**FUNDACIÓN CEA**  
Comisariado Europeo del Automóvil

EXCMO. AYTO. TORRECABALLEROS  
Concejalía de Urbanismo  
Plaza Mayor, 1  
40160 Torrecaballeros – Segovia

**“Se trata de la N-110 a la altura del Km.181, a su paso por la localidad de Torrecaballeros.**

FOTO 1

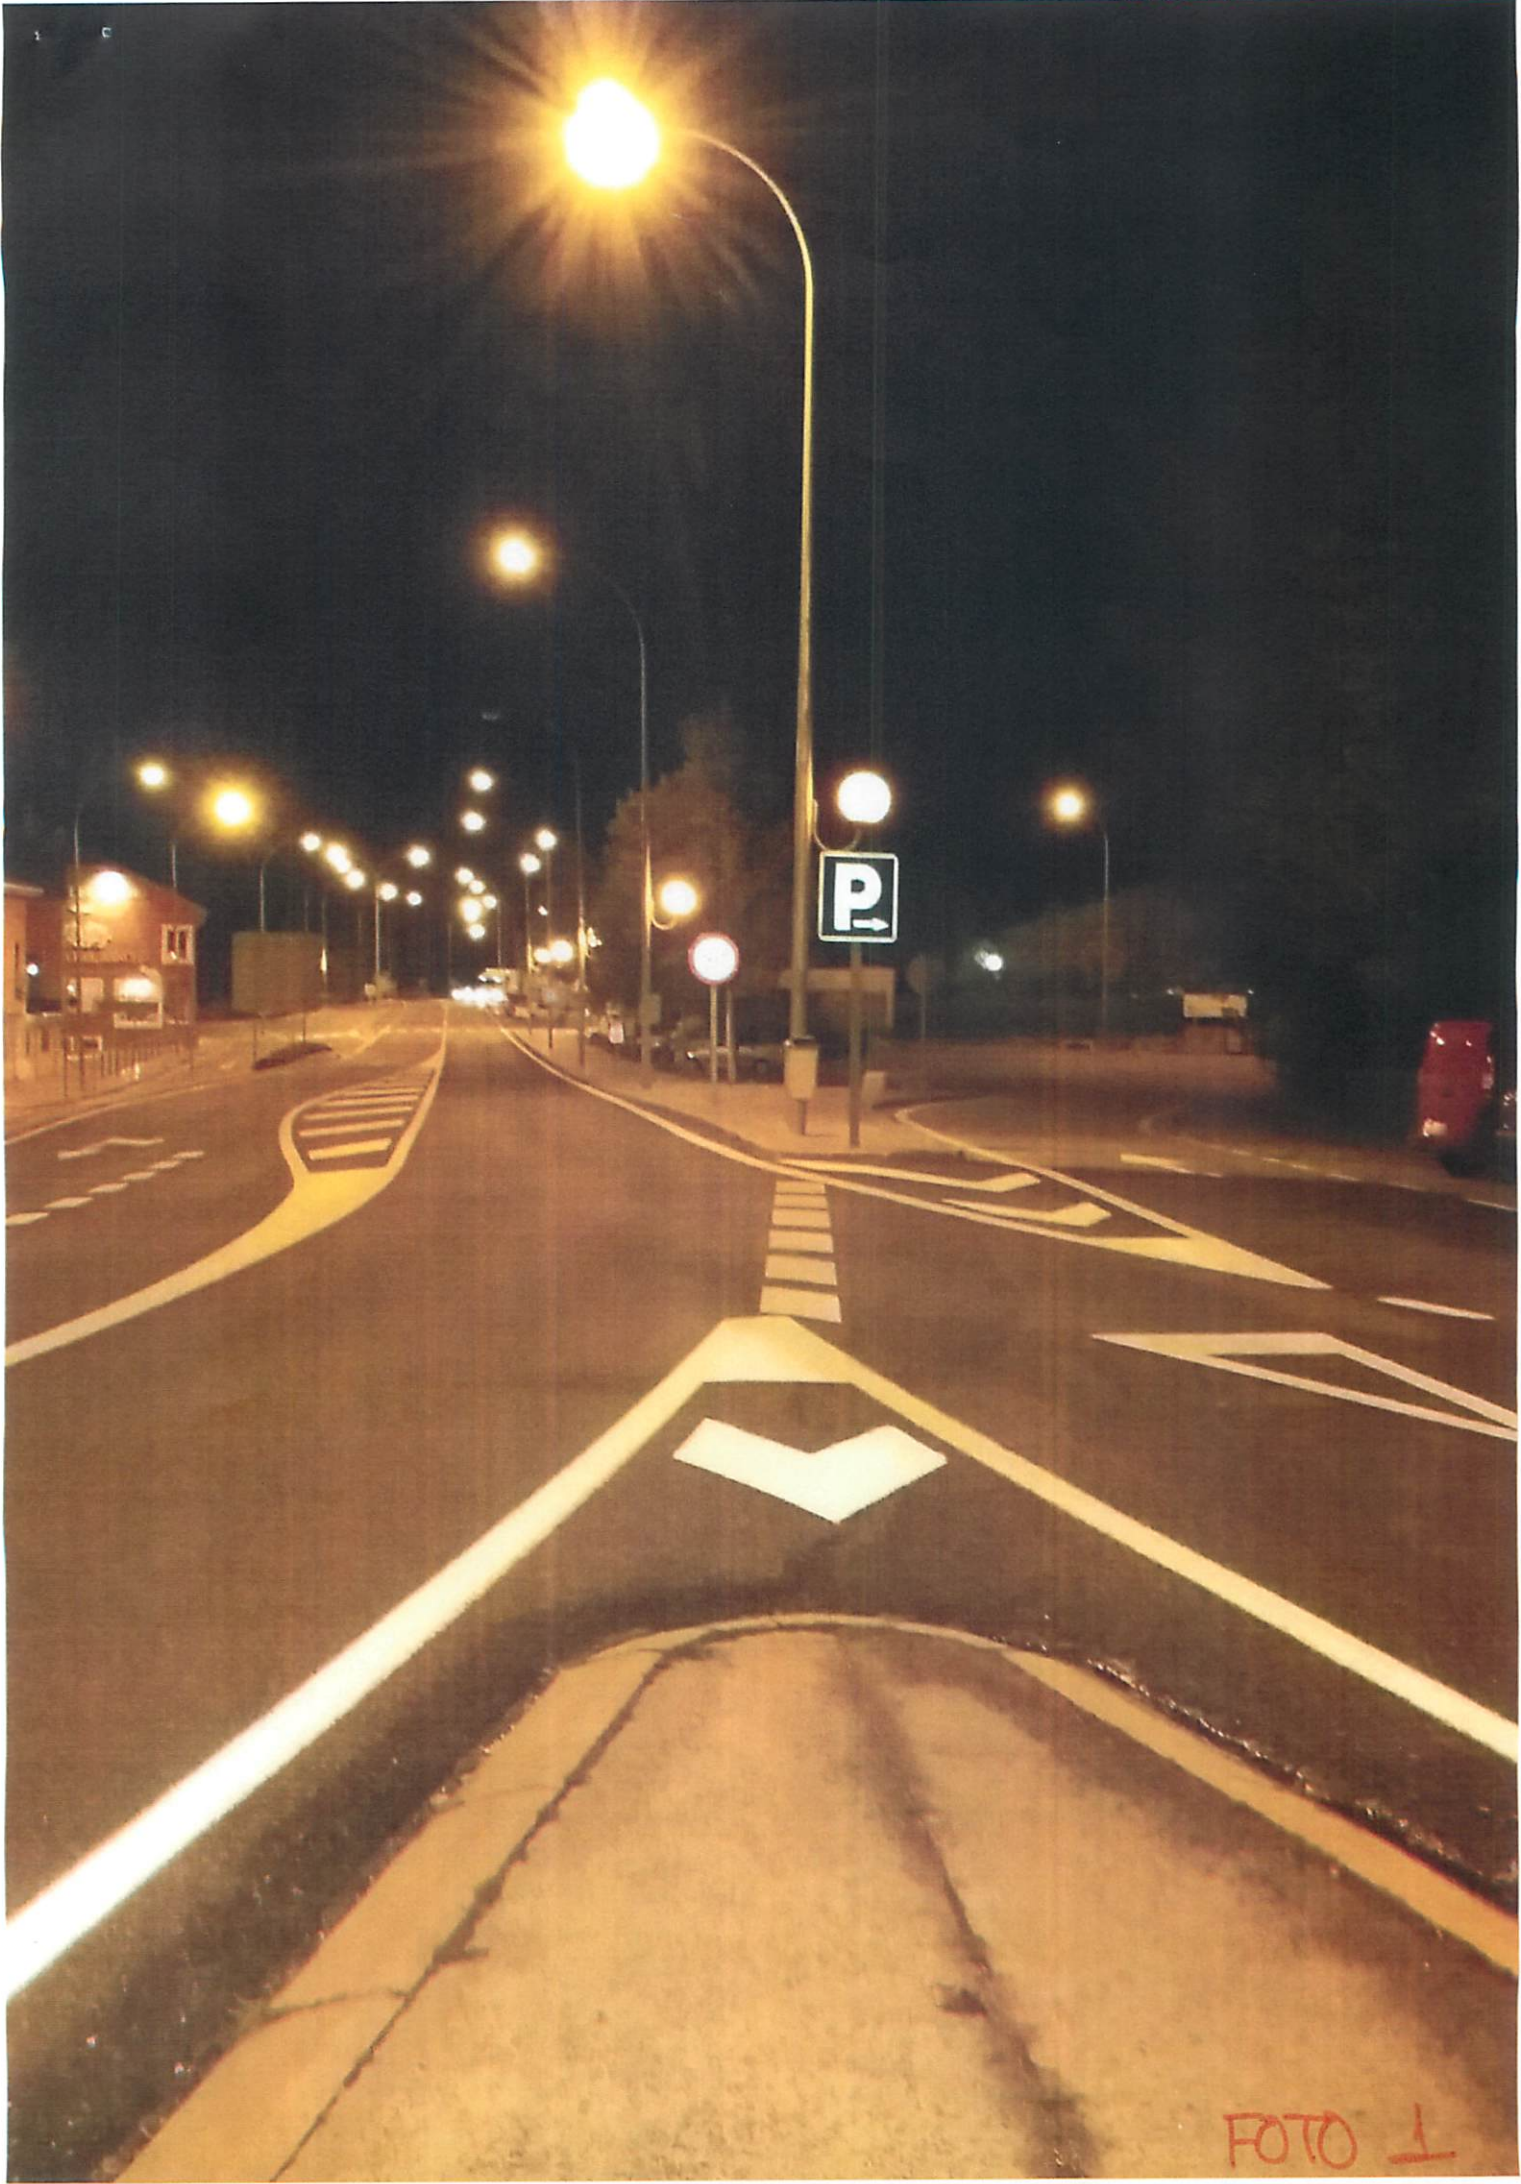
**El problema se ubica unos metros antes de la señal que indica la situación en el km. 181, placa que se puede apreciar en la foto 4. Se trata de que la señal que indica PARKING a la derecha (foto 1) está muy mal ubicada puesto que cuando la ven los automovilistas no pueden girar para dirigirse al parking y si lo hacen crean una situación de peligro evidente como he tenido ocasión de presenciar en varias ocasiones.**

**El lugar correcto para incorporarse al Parking es el acceso situado unos 30 metros antes de la señal y que nos dirige a la rotonda que se evidencia en las fotos 2 y 3. Mediante la circulación por dicha rotonda se da precisamente al Parking por el acceso que vemos a la derecha de la señal "P" de la foto 1. La foto 4 nos muestra mejor el acceso correcto al Parking una vez circunvalada la rotonda (placa Hostal Burgos). Por cuanto les he comentado, la señal que indica acceso al Parking debería estar situada unos metros antes del acceso a la rotonda (ver fotos 2 y 3).**
